Asunto: Modificación de la caracola de admisión

Turbo 752233-0004 y anteriores
Aplicación FORD Mondeo TD Ci 2.2/4 155CV

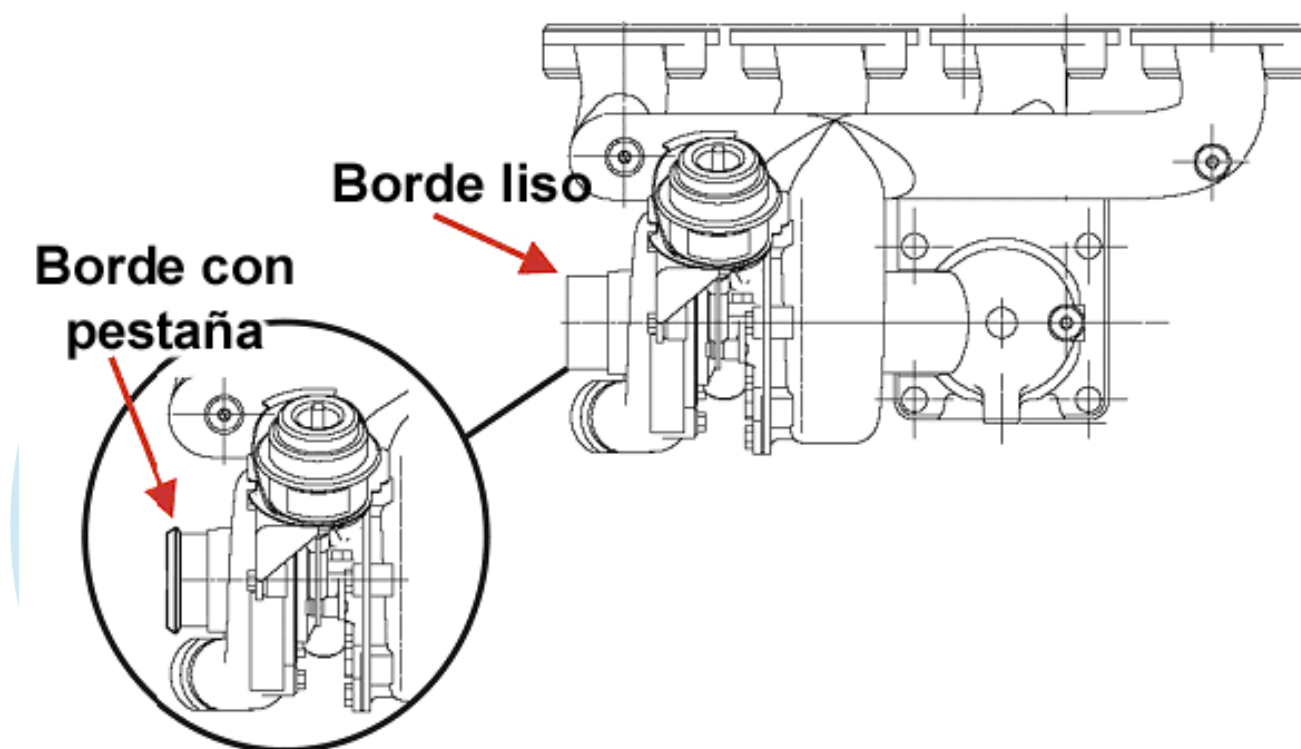
En estos turbos de Ford se ha procedido a modificar la caracola de admisión añadiéndole una pestaña para que el manguito de admisión de aire quede mejor fijado.

El manguito de entrada también ha sido modificado y aunque es una modificación menor, es conveniente reemplazar el manguito al cambiar el turbo por la nueva versión.

El nuevo manguito es de plástico duro, mientras los anteriores eran de goma.

Todos los turbos **726194-0004** y anteriores han sido sustituidos por el **726194-0007** que es el que tiene la pestaña.
